**Avis  
de la Mission régionale d'autorité environnementale d'Île-de-  
France sur le projet de forage géothermique au Dogger situé à  
Rueil-Malmaison (92)**

N°MRAe 2021 - 1662

Figure 3: plan d'aménagement du terrain en phase exploitation  
(Source : étude d'impact, figure 78, p. 175)

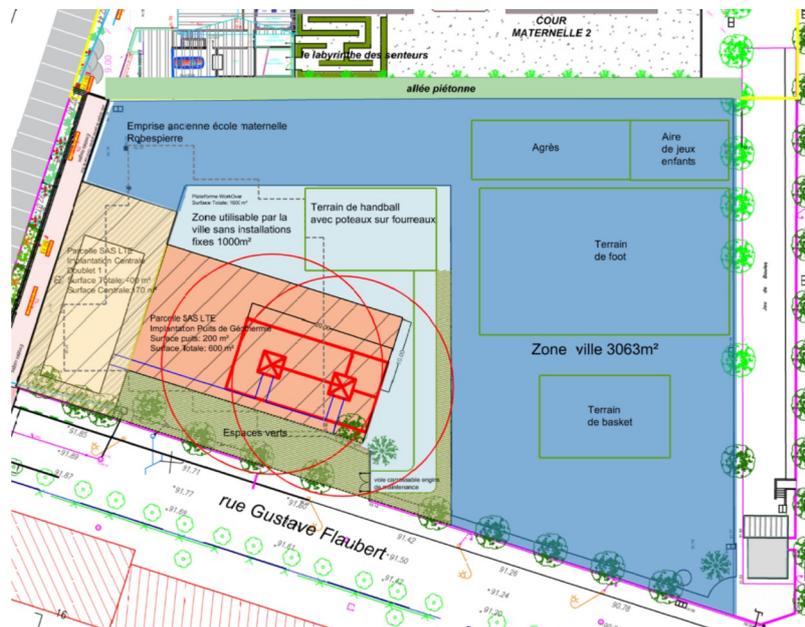
L'emprise du site du forage a une superficie de 4 800 m<sup>2</sup>. Le projet global sera implanté sur un terrain, situé au sud du groupe scolaire Robespierre, à l'emplacement de l'ancienne école maternelle. Les bâtiments qui occupaient le site ont été démolis récemment (mise à disposition en 2019). Les fonds de plan utilisés par le dossier laissent apparaître un projet de stade. Les équipements sportifs sur ces terrains semblent avoir été reprogrammés, comme le laisse apparaître la figure 3.
